KOMMISSIONENS DIREKTIV

om tilpasning til den tekniske udvikling af Rådets direktiv 80/720/EØF om indbyrdes tilnærmelse af medlemsstaternes lovgivning om betjeningsplads og adgangsforhold til førerplads samt om døre og vinduer i førerhuse på landbrugs- og skovbrugshjultraktorer

(88/414/EØF)

Figur 1

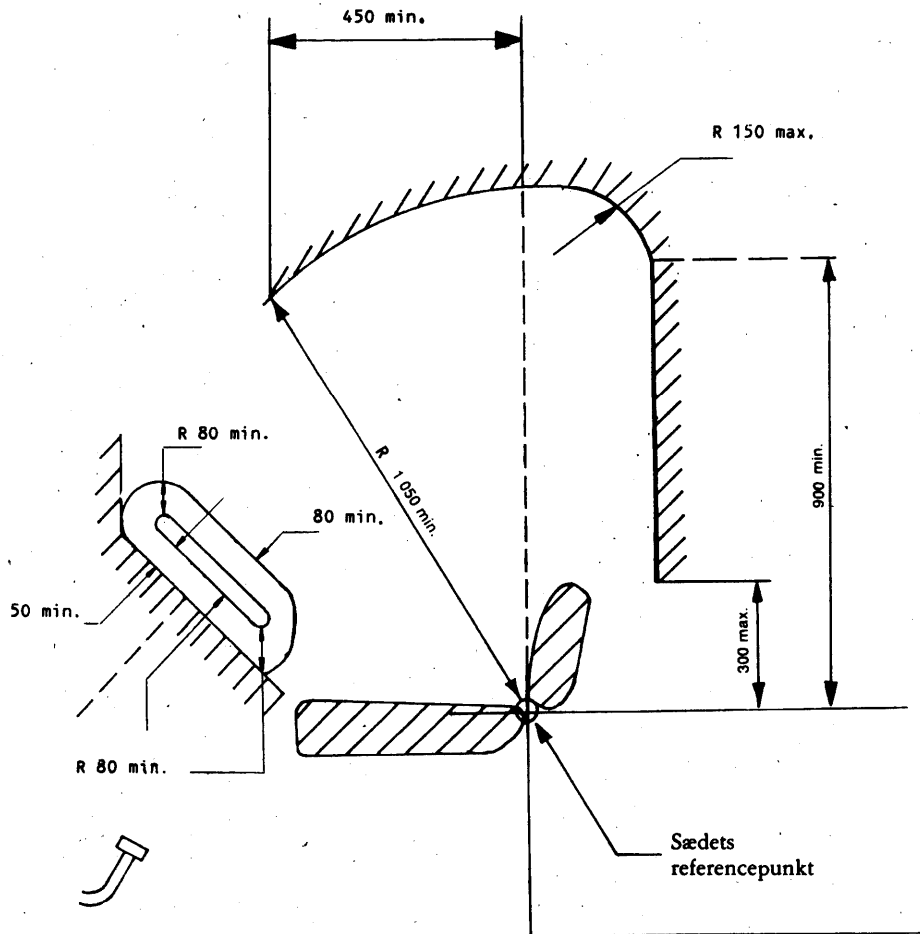
- i punkt I.4, første linje, indsættes efter ordene »ratstammens og rattets positioner« ordene »med undtagelse af dem som udelukkende vedrører på- og afstigning«
- i punkt I.7 indsættes i første linje efter ordene »Intet punkt af« ordene »det faste tag«, og ordet »taget« udgår, og der tilføjes følgende nye sætning:
 - »Foringen kan nedad gå til 1 000 mm over sædets referencepunkt«
- efter punkt I.7 indsættes som nyt punkt I.8 følgende:
 - »I.8. Krumningstadius for fladen mellem førerhusets bagvæg og førerhusets tag være 150 mm.«
- i punkt III.3 indsættes efter ordene »der tjener ventilationsformål, skal« ordene »såfremt sådanne forefindes«
- i punkt III.5, tredje afsnit, sidste linje, indsættes efter ordet »åbne« ordene »eller fjerne«
- figur 1, 2 og 3 ændres til følgende figur 1, 2 og 3:
